RioTinto

Comité des parties prenantes

Rencontre du 9 décembre 2021

Programme de stabilisation des berges
du lac Saint-Jean

Apports naturels 2021

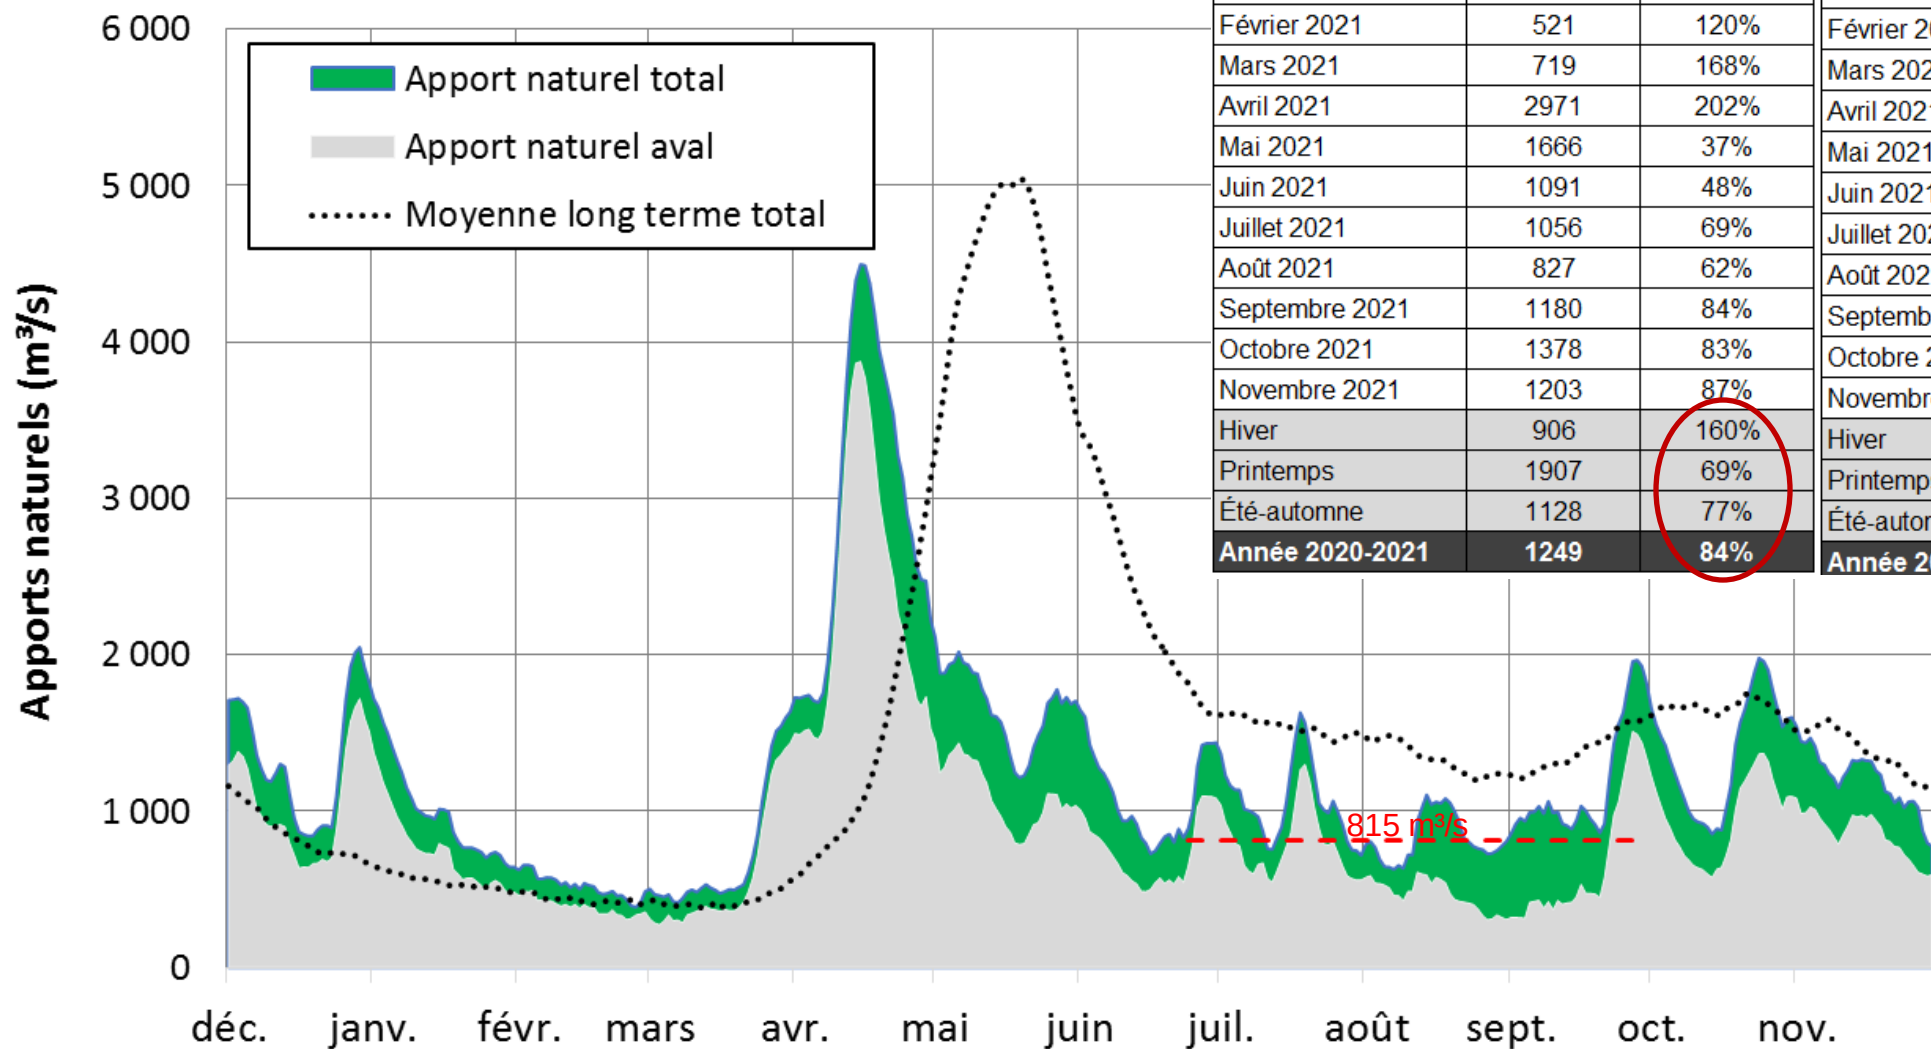
Nom de l'intervenant	Intervention	Intervention ou réponse des représentants de Rio Tinto
Jean Paquin – Gestion hydrique		
Luc Simard	Dans le graphique sur les apports naturels en 2021 (voir page 8), on voit que la portion en vert est plus épaisse. Si je comprends, cette portion en vert inclut les apports de la Centrale Chute-des-Passes et de la rivière Péribonka. Est-ce que cela veut dire que vous avez ouvert les vannes ou est-ce qu'au contraire vous avez retenu l'eau ?	Les apports amont, donc de la Centrale Chute-des-Passes (CCP), représentent 25% des apports du lac Saint-Jean, en moyenne. Le 75% représente donc les apports aval. Cet été, par moment, les apports aval représentaient un peu moins de 50% des apports totaux. Les débits soutirés des réservoirs amont ont donc été un élément contributeur au maintien du niveau du lac Saint-Jean. Le défi de l'été 2021 était de trouver le juste équilibre entre le maintien des réservoirs en amont à des niveaux acceptables pour minimiser les impacts sur nos opérations et le maintien du niveau du lac Saint-Jean. Les précipitations ont été plus élevées au nord de CCP, mais les réservoirs au Nord avaient également souffert de la faible crue printanière. Lors de la période estivale, le débit moyen turbiné à la centrale CCP a été supérieur aux apports naturels (115%).

Les vents et les vagues à la Belle Rivière

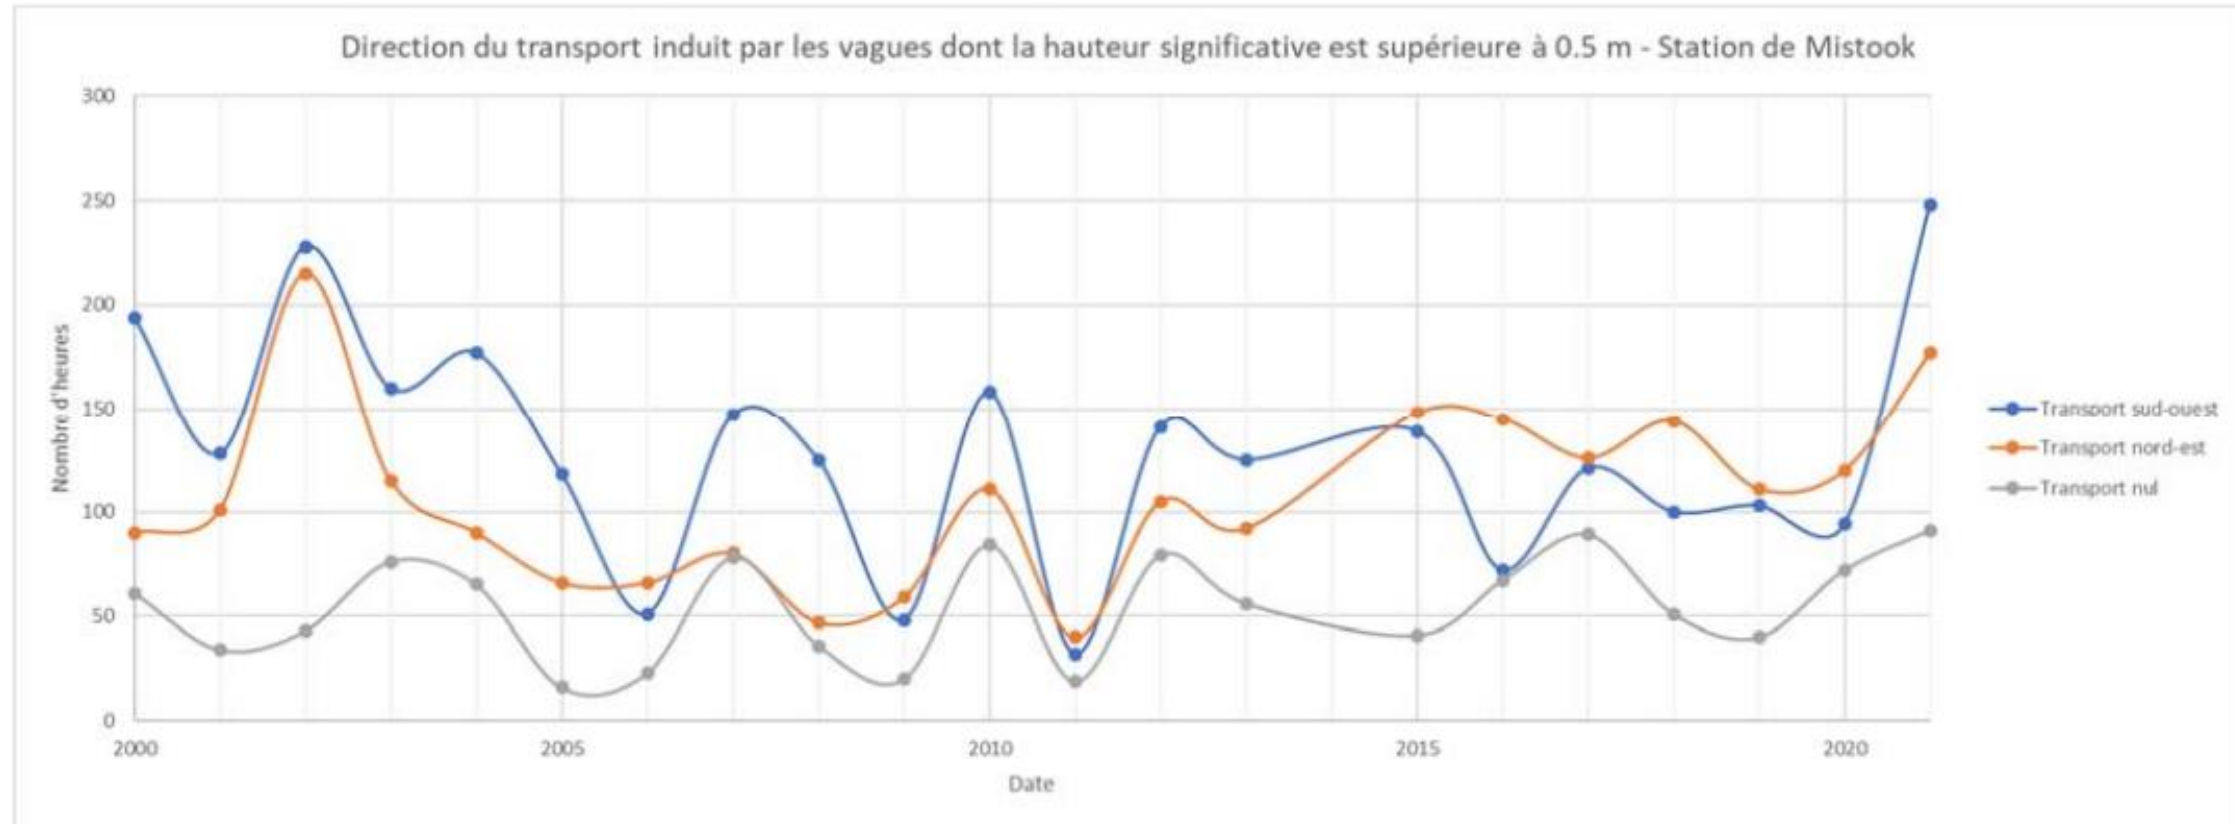
Caroline Jolette - Saint-Gédéon-sur-le-lac, secteur de la Belle Rivière		
Nathalie Audet	Concernant le graphique sur les vents et les vagues dans le secteur de la Belle Rivière et de Saint-Gédéon-sur-le-Lac (voir page 58), est-ce que le ministère avait ces informations au moment de faire votre projet majeur en 2019 ? Est-ce qu'il aurait	La problématique d'obstruction dans le chenal de la Belle Rivière n'avait pas de précédent. Rappelons que le projet de 2019 a nécessité sept ans de démarches d'analyses, de consultations et a été soumis à une étude d'impact et au Bureau d'audiences publiques sur l'environnement (BAPE). En tout, ce sont près de 50 rencontres d'échanges avec différents intervenants qui ont eu lieu.

posé plus de questions sur votre projet s'il les avait eues?	Dans toutes ces démarches, aucun expert, aucune partie prenante, aucun navigateur n'a évoqué ou fait allusion à la possibilité que le chenal se bouche. Il n'y avait aucun précédent connu de mémoire d'homme. C'est une problématique particulière que nous avons vue cette année, c'est pour cela que l'on met en lumière les différents éléments qui ont pu agir comme une combinaison de facteurs aggravants en 2021 qui ont causé l'obstruction.
Louis Ouellet	Est-ce que la digue submergée aurait dû limiter le transport des matériaux? Quel est son état?	La digue submergée a été construite pour empêcher le chenal de la Belle Rivière de revenir dans le lit qu'il occupait avant. Elle est en très bon état. Son rôle n'était pas de capturer entièrement les matériaux. Comme elle est sous-marine, les matériaux peuvent transiter par-dessus. Comme le risque de bouchon n'existait pas au moment de concevoir la structure, nous n'avions pas envisagé de la faire sortir de l'eau. La structure joue son rôle et les travaux de l'hiver 2019 ont permis de soulever le fonds devant la plage de Saint-Gédéon-sur-le-Lac ce qui contribue à réduire l'érosion à long terme. Nous ne pouvions pas éviter de faire une structure, mais nous avons regardé pour minimiser les impacts de celle-ci. Un épi génère quant à lui un impact visuel pour les riverains ce que nous souhaitons minimiser. C'était bien sûr avant de considérer le risque d'obstruction, qui, rappelons-le, n'existait pas à ce moment-là. La dynamique d'ensablement existait, mais jamais au point de faire un bouchon.
